标题: Cavalon 915iS 更换排气管		
AG-SB-2023-02-B-CN	生效日期: 2023 年 04 月 01 日	符合性分类: A——强制 B——推荐 C——可选
适用性		
旋翼机类型与型号: Cavalon 915iS	受影响序列号: 2022 年之前出厂的 Cavalon 915iS 机型	
以目前或后续版本的维护保养手册为准。		根据 AutoGyro 网站
此表格是 Auto Gyro 公司针对在使用产品中发现的需要采取遏制或整改行动的问题的回应，或作为飞机改造公司的服务信息。如需帮助，请联系 airworthiness@auto-gyro.com。 此中文翻译仅为参考，实际操作请以英文原版为准

插图：

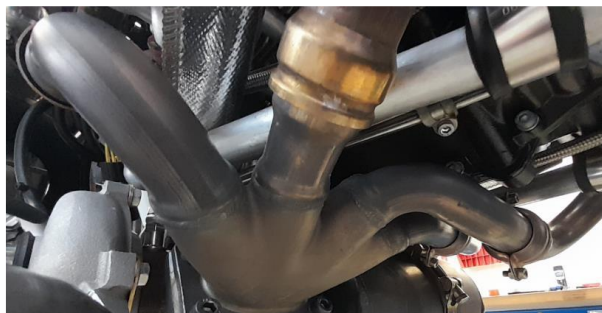
一些早期的 Rotax 915iS 排气管在使用中被发现出现了裂纹。这些早期的排气管已在 2021 年被新设计的排气管所取代。

两个版本排气管的区别是在第二缸的排气管连接处进行了改进的焊接。

旧版本件号：979562

新版本件号：979563

按照 Rotax 发动机维护手册更换排气管
